Grundschule Oststeinbek

Neubau

| | PLAN | Grundriss Obergeschoss Schule |
| PLANNUMMER INDEX | GSO-XX-ARC-3-GR-01-0011-V | A |

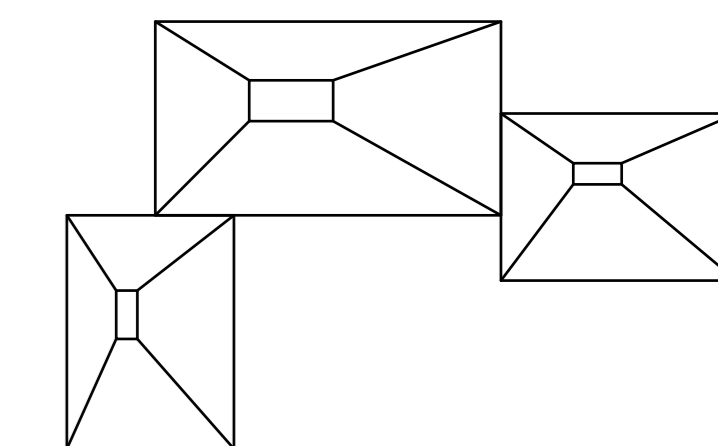
| INDEX | ÄNDERUNG | DATUM | GEZ |
|-------|---|----------|-----|
| A | Geschosshöhe geändert | 12.04.21 | km |
| A | Statische Angaben eingearbeitet | 12.04.21 | km |
| A | Regenfallrohre eingetragen | 12.04.21 | km |
| A | Wandvorsprung Galerie entf. | 12.04.21 | mas |
| A | Fallrohre SW gem. TGA; Schacht in Lehrerzimmerküche hinzugefügt | 12.04.21 | mas |
